ACTA COMISIÓN DE OBRAS No. 08-16

2. Atender en audiencia a los desarrolladores del Supermercado Más x Menos San Pablo Norte de San Pablo de Heredia.

20 de Junio 2016.
OF. UTGVM - 043-2016

Conforme a lo solicitado en sesión de comisión de obras; con relación a las obras realizadas sobre el derecho de vía por Corporación de Supermercados Unidos S. A. Desarrolladores del proyecto Más X Menos San Pablo Norte por este medio les informo lo siguiente:

Figura 6. Corresponde a figura 2.11 detalles de colocación para señales de tránsito Sección 2.1.29 del Manual Centroamericano de Dispositivos Uniformes para el Control de Tránsito (SIECA)

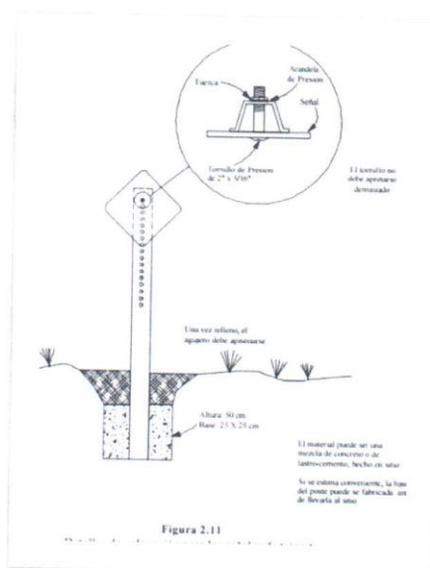
- c) Conforme a la sección 2.1.29 del Manual Centroamericano de Dispositivos Uniformes para el Control de Tránsito (SIECA) los postes de las señales, sus fundaciones y las estructuras de montaje de ensamble deberán ser construidas para soportar una señal en la posición adecuada de forma permanente, para resistir el empuje y el balanceo repetitivo producido por el viento, y para contrarrestar el vandalismo. En el recorrido realizado se determina que la señal de tránsito de CEDA que estaba colocada en el césped, en la Noroeste presenta problemas en su cimentación ya que al tocarla se presenta inestable. Por lo anterior producto de los fuertes vientos hay alta probabilidad de que esta se desplome sobre la carretera o acera. En las siguientes figuras se presenta el detalle constructivo de cimentación y soporte típico de una señal del tamaño especificado para vías Convencionales.

Figura 7. Señalización implementada sobre ruta Nacional 503

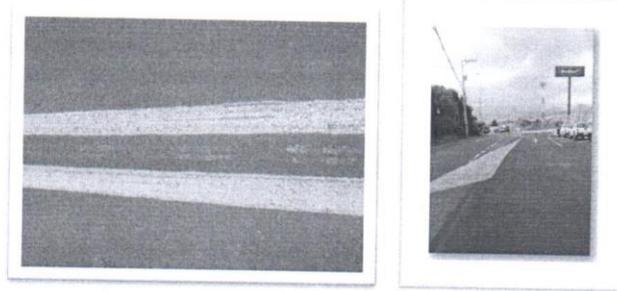
- a) Con respecto a la señalización horizontal implementada actualmente se observa deteriorada, aplicada de manera irregular con un espesor de la pintura no cumple las especificaciones técnicas contempladas en Manual Centroamericano de Mantenimiento de Carreteras (SIECA).

Figura 8. Deterioro por agrietamiento en carpeta asfáltica frente Más x Menos RN 503.

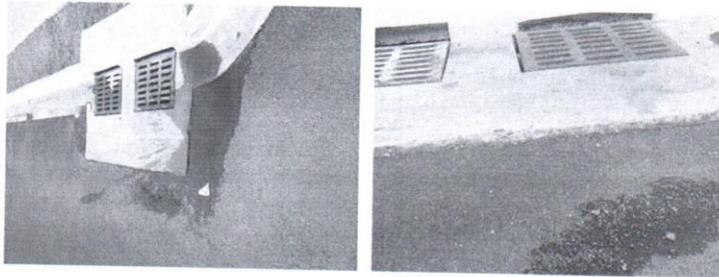
- c) Sobre la superficie de rodamiento se observan agrietamientos como se muestra en la siguiente figura.
